工程指示 / 要求簡箋 ENGINEER INSTRUCTIONS(E.I.)

工程指示編號:	EI- 5934	修改版本:	-
	HK- 0611		
工程編號:	J 856	工程名稱:	天榮站
收件人:		發件人:	
工程項目:	天榮站旭格提升摺拉門	日期:	28/03/2023

內容: 今天於地盤演示安裝旭格提升摺拉門之後, SHK 賴生及施工組有下例改善建議, 請落實執行:

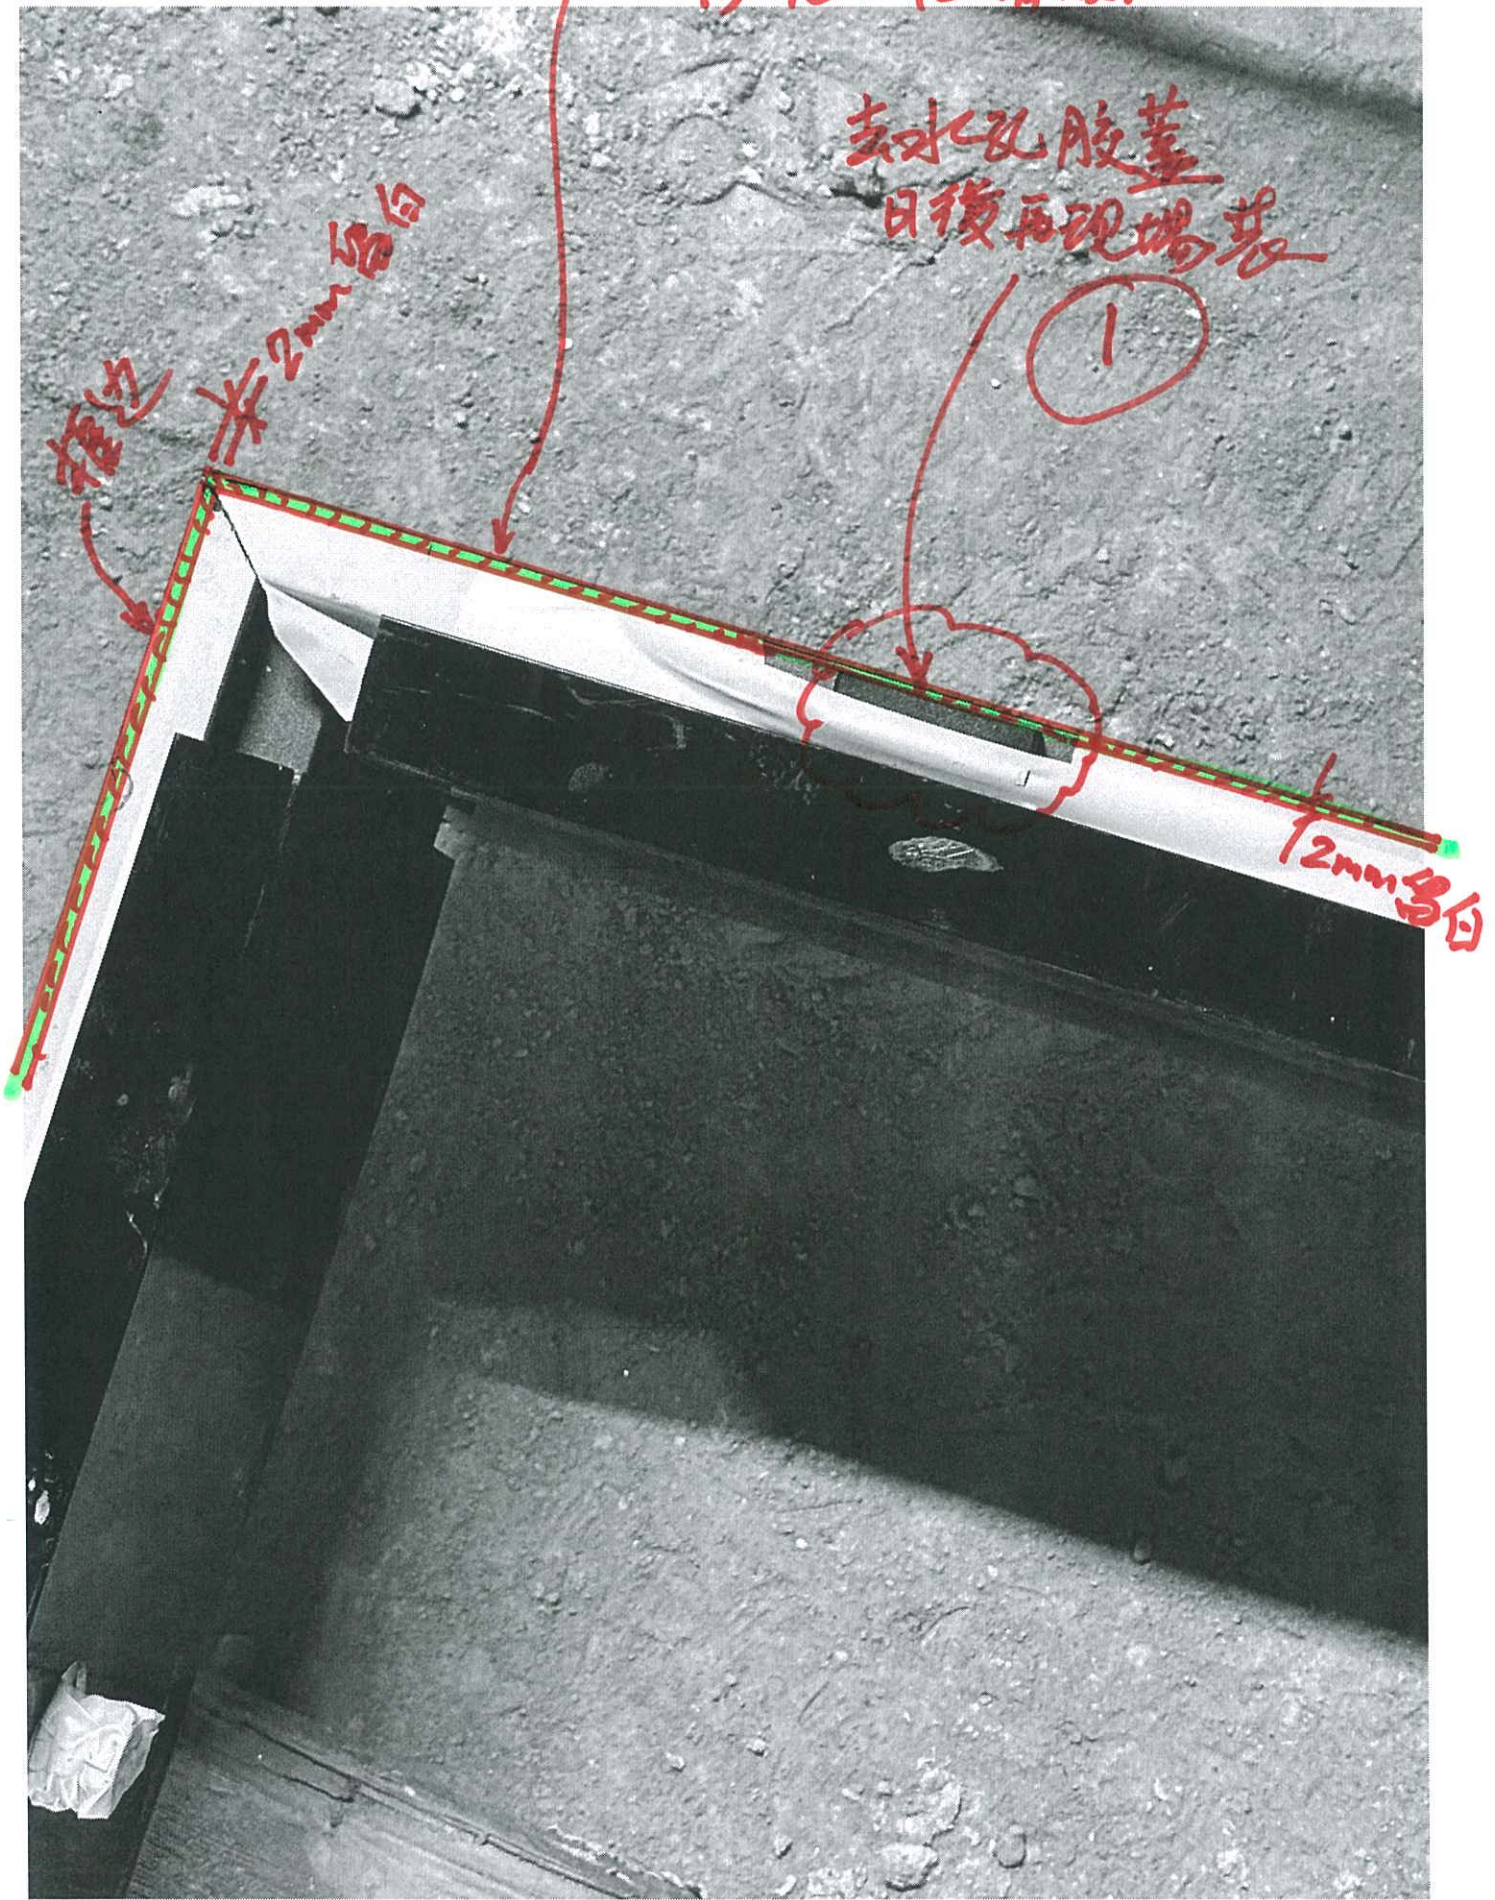
①

底料的去水孔膠蓋
先暫存在廠，日後再
現場復裝

② 四边预留白 2mm (见铅料)
以防坑水阻清胶纸

去水孔胶盖
日後再現場裝

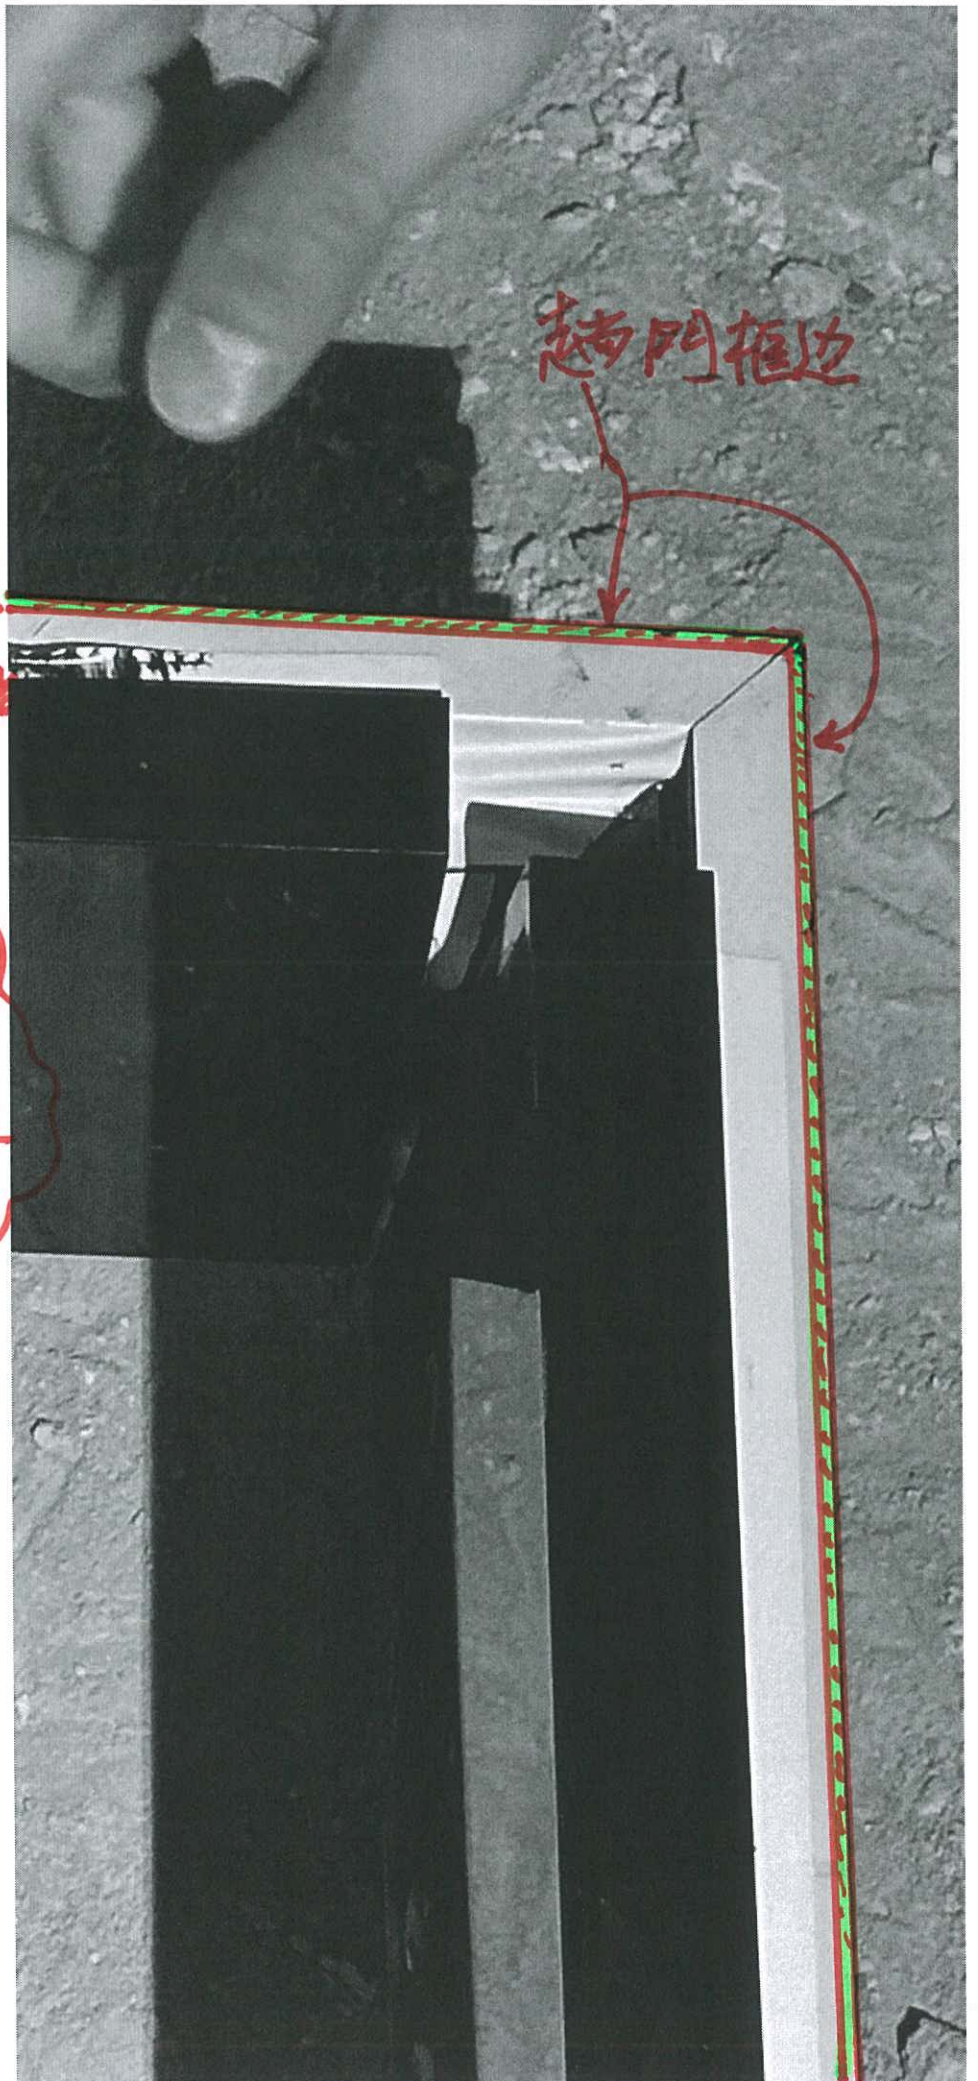
①

確切
2mm 留白

2mm 留白

2mm
留白见料
料

②

超门框边。
四边留白 2mm
以防坭水阻
清纸

料2mm
